**Objet : Réponse à votre courrier du 28 septembre 2017 concernant votre avis sur le projet de modification M6 du PLU de PORT SAINT PERE.**

## Rappel du contexte et de la procédure

### **1. La MRAE recommande d'apporter des précisions quant à la présence d'espèce floristique ou faunistique sur le secteur d'implantation du projet.**

**ARCHITECTURE ET PATRIMOINE**

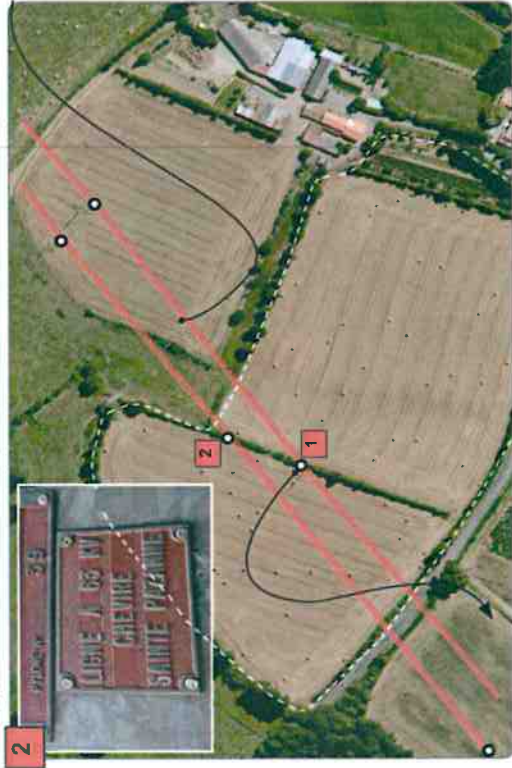
**3. La MRAE recommande d'apporter des précisions sur l'analyse paysagère du site et notamment vis-à-vis des covisibilités avec le château de Grandville.**

- « *Inscrire les volumes bâtis de l'opération entre la ligne de crête arborée d'où émerge l'église et les lignes de haies bocagères en limite basse du terrain* ».
- « *Les lignes de faîtage des maisons doivent principalement suivre les courbes de niveaux* ».
- « *Les constructions sur la frange Nord ne pourront excéder 3.50 m à l'égout de toiture soit 1 niveau y compris rez-de-chaussée* ».
- « *Privilégier la mitoyenneté du bâti et l'implantation sur au moins une limite parcellaire, de façon à rationaliser l'usage de la parcelle, voire réduire sa surface. Le principe est aussi de rechercher une « compacité » homogène des masses bâties, sous la ligne de crête du bourg existant* ».

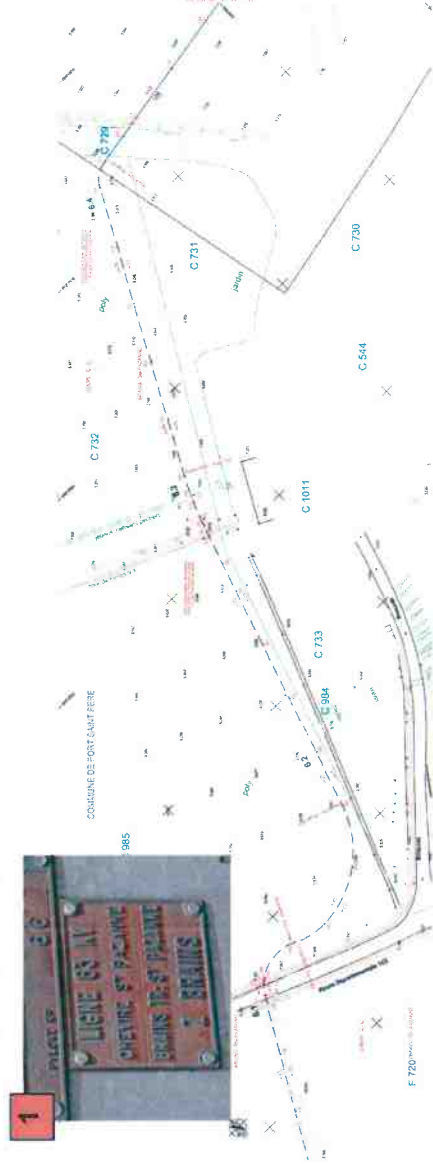
### **2. La MRAE recommande d'explicitier la manière dont la modification du PLU prend en compte la présence de deux lignes aériennes électriques traversant le secteur.**

Les dispositions relatives à l'implantation des constructions sont de 15 m de bande inconstructible pour la ligne HT aérienne et de 5 m de bande inconstructible pour la ligne sous terrain.

Prise en compte des 15 m de bande inconstructible pour les lignes HT aeriennes

Prise en compte des 5 m de bande inconstructible pour les lignes HT sous sterrain (de part et d'autre)
